回答書

設計法案についての検討委員の意見に対する回答書

伝統的構法の設計法の背景とその特徴

図3 固有周期と層せん断力係数の関係

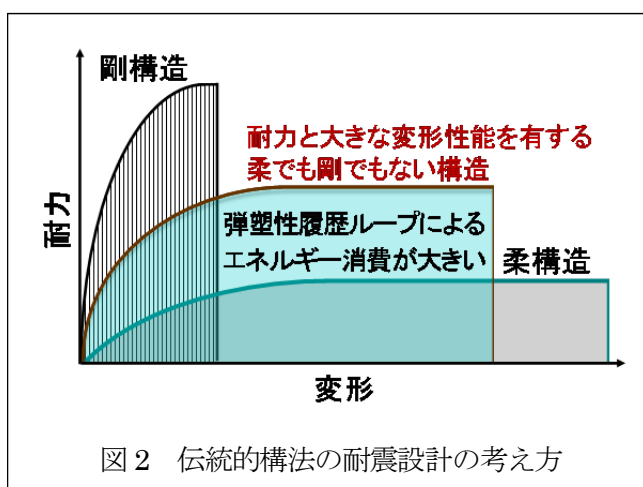
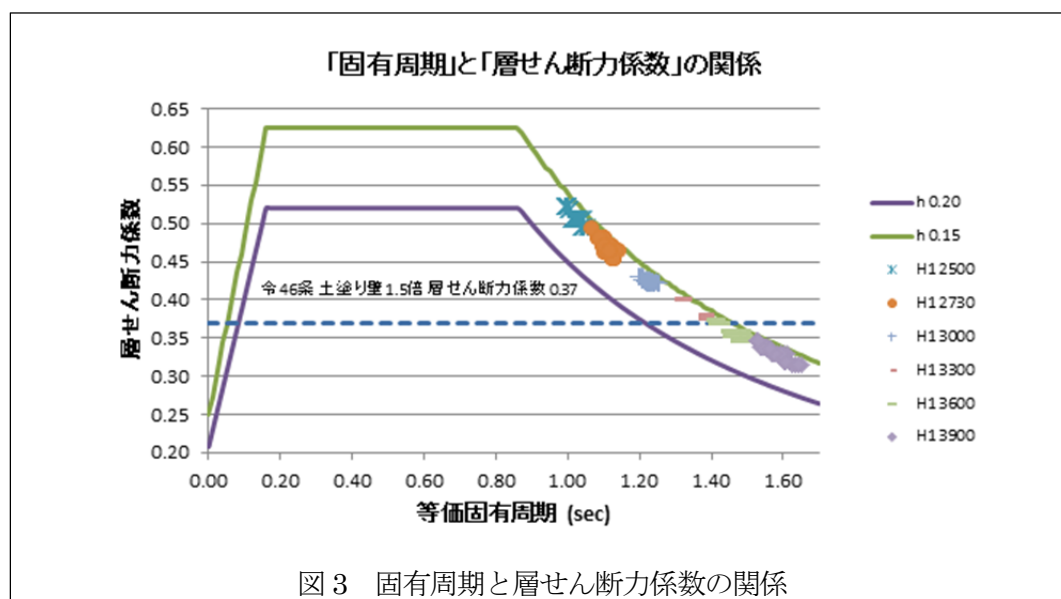
1-2. 伝統工法は柔らかい建物（岡田委員）

伝統工法は通常の木造と比べ、柔らかい、変形の大きくなる工法であることを、明言すべきだと思う。そのようなことを使用者と共有すれば、既存の規制に拘る必要はないように思う。

周期を伸ばし、地震力の低減を図っていると見えるが、それを保証する質量の関わる仕様制限が必要だと思う。同様に、建物全体の剛性に対する、柱脚の固定度の影響があるように思う。

周期とベースシアについては、「追加検討1 標準設計法での C_b と減衰、等価固有周期に関するケーススタディ」で示しているが、図3のように標準設計法が対象としているケースでは等価固有周期 T_e は $0.9\text{sec} \sim 1.6\text{sec}$ 程度であり、加速度応答スペクトル的には低減されているが、ベースシアについては一定以上を確保している。

図 1 固有周期と層せん断力係数の関係

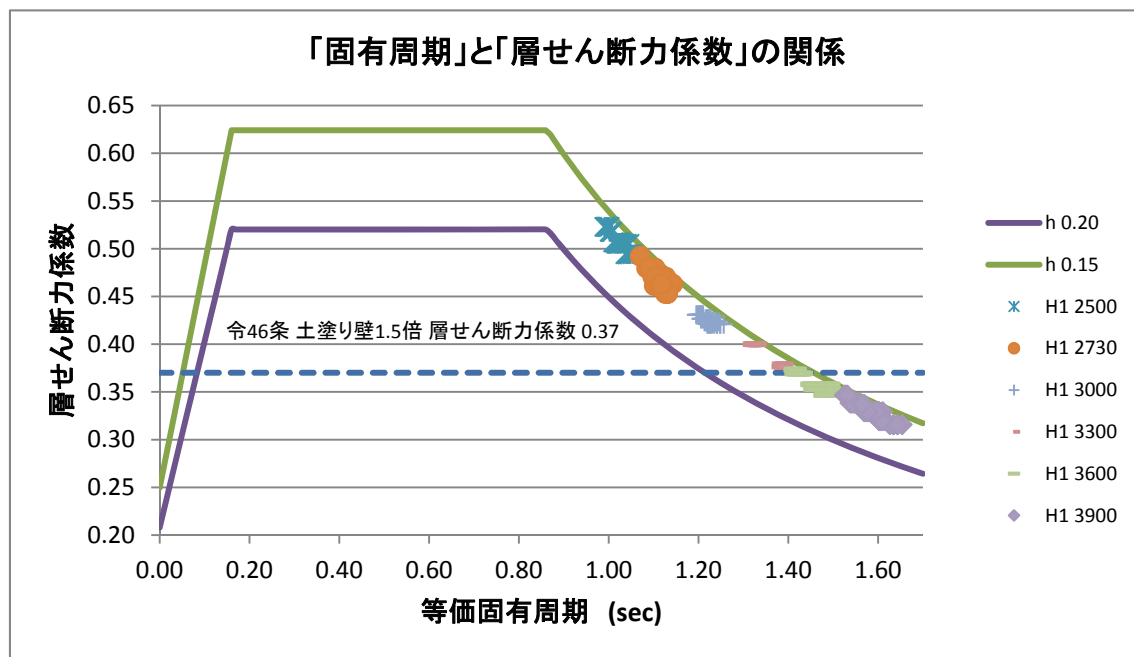
間違っているかもしれませんが、当日、追加で出された、46条との比較ですが、あれほど、伝統の新しい設計法で壁量が必要では、伝統を建てようという意欲なくなってしまうと思う。周期を伸ばして入力低減を図っているのに、なぜか？

伝統的構法の大きな変形性能を評価できる設計法を構築しているのであって、周期を伸ばして入力低減を図ることを意図しているわけではない。

層せん断力係数について、標準設計法は近似応答解析によるパラスタから層せん断力係数を与えている。図1は地域係数1とした場合のパラスタ結果であり、安全限界時の等価固有周期 T_e と C_b の関係をまとめたものである。図1をみると階高が高くなるほど T_e が長くなり、標準設計法が対象としているケースでは $T_e=0.9\text{sec}\sim 1.6\text{sec}$ 程度であることが分かる。加速度一定領域に対して $0.96\sim 0.54$ 倍程度の応答加速度の低減がなされている。

図1 ある C_b における $C2/C_b$ と 1 層、2 層の最大層間変形角の関係の模式図

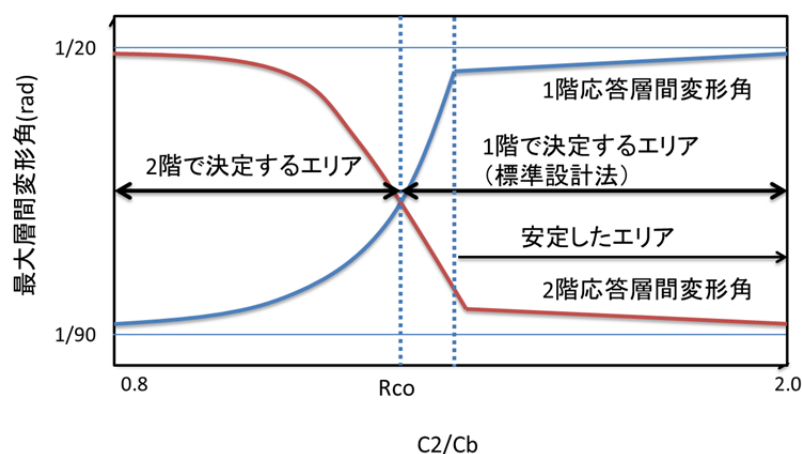
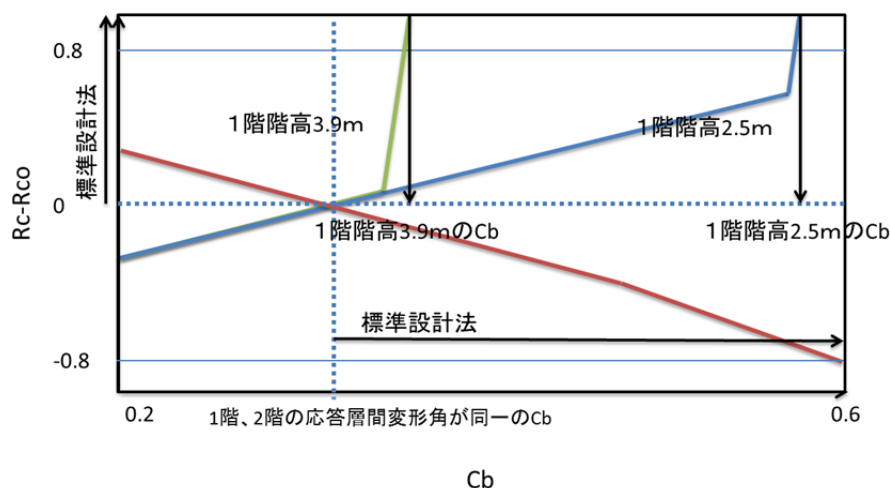
回答では、「ばらつき」について、説明されていません。前述の分析によると、土壁は、大きなばらつきがあることが示されています。現状では、机上の計算では成り立っていても、実際の建物ではばらつきが大きいので、計算の通りにはならないと考えます。

「机上の計算では成り立っていても、実際の建物ではばらつきが大きいので、計算の通りにはならないと考えます。」について、前回の回答の補足をさせていただきます。標準設計法は、1階の安全限界変形角が2階の安全限界変形角より大きくなる建築物とし、安全

限界変形角に達する際の必要ベースシア係数が、耐力、重量のばらつきによって応答値が急変しない範囲で設計することとしています。これは、1 階、2 階の耐力係数比が多少変わったとしても安定した応答が得られるためです。(図 1、図 2、検討 6 参照)

図 1 は、1 階、2 階の耐力係数比 ($C2/Cb$) を変えても、1 階、2 階の応答層間変形角がともに $1/20\text{rad}$ 以下になる時の Cb (1 階階高等により異なるが、たとえば $Cb=0.5$) に対して、 $C2/Cb$ と 1 階、2 階の応答層間変形角の関係を模式的に示したものです(標準設計法では 1 階先行降伏としているために、図の R_{co} より右側の領域が対象になります)。 R_{co} より右側の領域で $C2/Cb$ が大きくなると 1 階の応答層間変形角が大きくなり、2 階の応答層間変形角は逆に小さくなります。また、 R_{co} より右側の領域で $C2/Cb$ が R_{co} (1 階と 2 階の応答層間変形角が等しくなる時の $C2/Cb$) に近づくと応答層間変形角が急激に小さくなり R_{co} と等しくなった時の応答層間変形角が最小になることを示しています。このために、設計で $C2/Cb$ を R_{co} に近づければ Cb が小さくしても応答層間変形角を $1/20\text{rad}$ 以下に収めることが可能になりますが、この場合は図に示すように $C2/Cb$ が少し変化するだけで応答層間変形角が著しく変化します。このため、ばらつき等を考慮すると $C2/Cb$ が変わっても応答層間変形角がほとんど変わらない安定した領域で Cb を設定する必要があります。たとえば $C2/Cb$ が R_{co} の 1.5 倍以上大きい領域(図の安定した領域)では応答値の変化が小さく安定した応答変形角になるために、この領域で Cb を設定しているため、耐力比のばらつきが生じて問題ありません。

図 2 は、図 1 を補足説明するためのもので、($R_c - R_{co}$: R_c は $C2/Cb$) と Cb の関係を 1 階の階高により、どのように変化するかを模式的に示したものです。右肩上がりの線(緑、青)より下部の領域は 1 階の応答層間変形角が $1/20\text{rad}$ 以下に収まる領域で、右肩下がりの線(赤線)より上部の領域が 2 階の応答層間変形角が $1/20\text{rad}$ 以下に収まる領域を示します。両者に挟まれた領域に入っている領域の内、1 階、2 階の応答層間変形角が同一 ($1/20\text{rad}$) の Cb より右側の領域においては、1 階、2 階ともに応答層間変形角が $1/20\text{rad}$ 以下になります。標準設計法では 1 階先行降伏としているので ($R_c - R_{co}$) が正の領域が対象になります。 Cb は 1 階の階高に依存するので、1 階の階高が大きい方が Cb が小さくなります(図では階高 2.5m と 3.9m の場合を示していますが、ほとんどの建築物が両者の範囲に入ります)。たとえば、階高 2.5m の場合は ($R_c - R_{co}$) =0 だと Cb が 0.25 程度で層間変形角が $1/20\text{rad}$ に収まりますが、($R_c - R_{co}$) が大きくなるにつれて $1/20\text{rad}$ に収まる Cb が大きくなり、0.5 以上になると Cb は 0.5 以上の大きさになりその差は非常に大きくなります。従って ($R_c - R_{co}$) を挟まれた領域に収まるように設計すれば Cb を小さく設定することが可能ですが、図に示すように領域が狭いために応答が安定する領域、つまり 1 階・2 階のバランスの影響を受けない領域(図の場合は ($R_c - R_{co}$) が 0.5 より大きくなるといくら大きくなっても応答層間変形角が $1/20$ 以下に収まる領域)で Cb を設定しています。このため Cb はかなり大きな値となっています。ただし、1 階、2 階の耐力係数比のバランスを考慮した場合の対応として、一定の条件で Cb を若干低減してよい規定を設けています。したがって、耐力係数比によるばらつきに対する影響は考慮されています。上記の詳細な検討の内容については、検討 6 を御参照下さい。

図2 解析ケースと柱脚の滑り量 (柱の軸変動考慮)

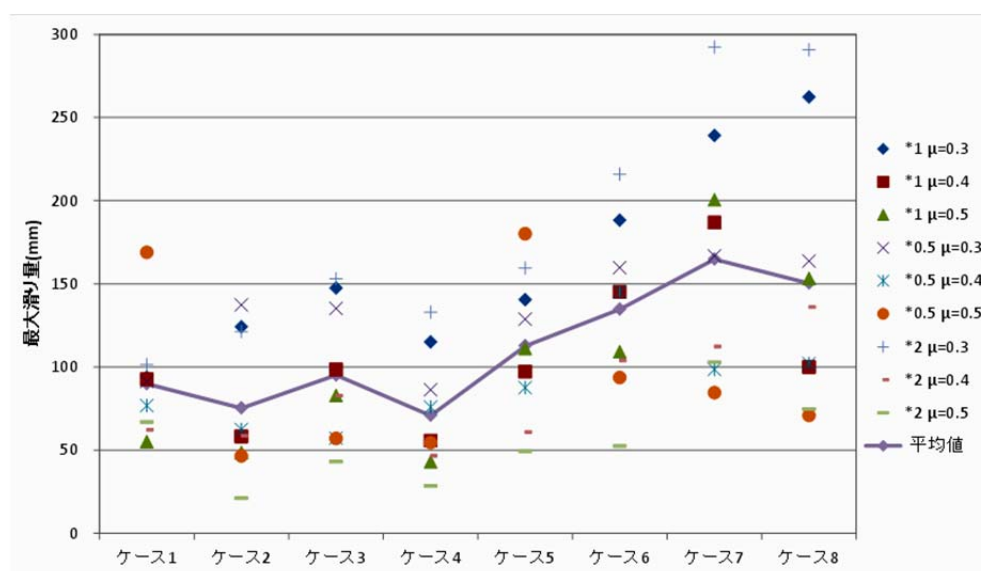
質問 9. 柱脚非固定の場合

- (2) 3次元立体モデルによる時刻歴応答解析(平成 23 年度報告書 2.2.2)では、図 1 に示すように試験体 No.1 とほぼ同じ平面を持つ平屋で、壁配置や壁量を変化させた場合を 8 ケース想定している(表 2)。8 ケースのうち偏心のないケースは 2 ケース(ケース 1 およびケース 2)で、偏心の大きいケースでは 0.3 を超える場合も想定している。また全構面の壁量は 5 ケースが同じ(必要壁量を想定)で 3 ケースは必要壁量より大きくなっている。水平構面については、標準仕様(標準設計法の標準仕様と同じ)と剛性耐力を 0.5 倍した場合および 2 倍した場合の 3 ケースで、柱脚条件としては、固定、摩擦係数 μ (0.3、0.4、0.5) の 4 ケース、柱脚移動を考慮する場合は柱の軸力変動を考慮する場合と考慮しない場合の検討を行っている。入力に極めて希に発生する地震動で第 2 種地盤相当とし、位相特性を 7 種類設定している。滑り量は柱の軸変動を考慮した場合の方がやや大きいので、図 2 にその結果を示している。

- (3) 図 2 から、ケース 1~5 ではあらゆる条件で最大滑り量は 20cm 以下となっている。
- (4) ケース 6~8 では、20cm を超える場合があるが、いずれも摩擦係数が 0.3 の場合である。一方、実大振動台実験ではいずれの試験体でも摩擦係数は 0.4 程度あることが確認されており、この場合は 20cm を超えることはない。またケース 7、8 は偏心率が大きく耐力も非常に大きいケースで、設計法で対象としている建築物で該当する場合はほとんどないと考えられる。

図1 水平構面の安全性の検討（具体例）

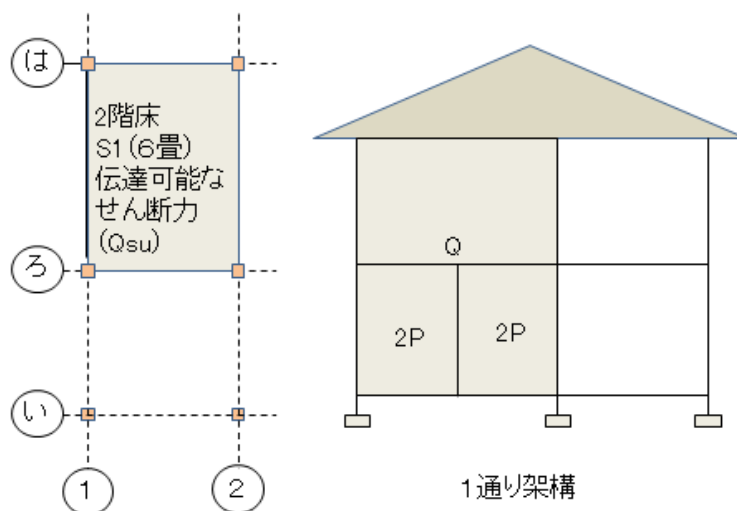
質問 1. 標準設計法、詳細設計法ともに水平構面、接合部等の設計法（各部に生じる応力の検討）の記述が不明確です。具体的な検討内容を明らかにしてください。

外周構面は片側にしか水平構面が接続されていないために、内部構面と比較して水平構面を介して伝達されるせん断力が大きくなるために、図1の場合①通り－②通り間の水平構面の安全性について検討する。

・鉛直構面のクライテリアは安全限界層間変形角を $1/20\text{rad}$ としているが、水平構面は $1/10\text{rad}$ まで変形能力を有することが実験で確認されているが、鉛直構面間の変形差を小さくするために、変形角が $1/30\text{rad}$ 時に水平構面を介して伝達される水平力（せん断力）が水平構面のせん断耐力以下に収まることを確認する。

図 2 立体モデル解析結果 基礎固定の場合の各構面の変形

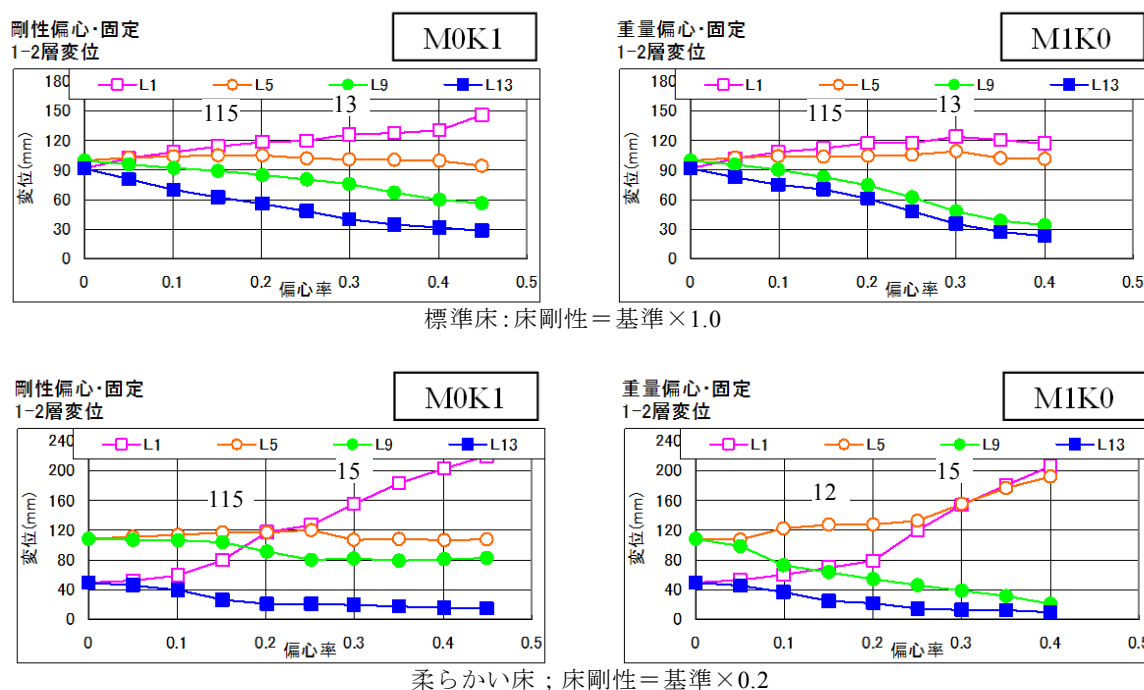
質問 7. 水平構面が不十分な場合のせん断耐力の低減係数、床開口の制限に関して根拠が不明確です。根拠と適用範囲を明確にしてください。

- ・ 床構面が不十分な場合の低減係数についてはすでに検討資料をまとめているが、0.9 の根拠について再説明を行う。
- ・ 3次元立体モデルの動的解析による検討の再説明
「検討資料 5 水平構面の剛性と偏心にに関する検討 2. 床剛性と偏心による構面間応答差の評価のための検討」によれば、図 1 のモデルを用いた動的解析結果の鉛直構面の変形が構面剛性と剛性または重量偏心によって図 2 のようにまとめられる。

図 2 の応答結果について最大変形をまとめると表 1 のようになる。最大変位応答は剛性偏心、重量偏心どちらも偏心率に対応して同等な値となっている。標準床と柔らかい床との変位比が
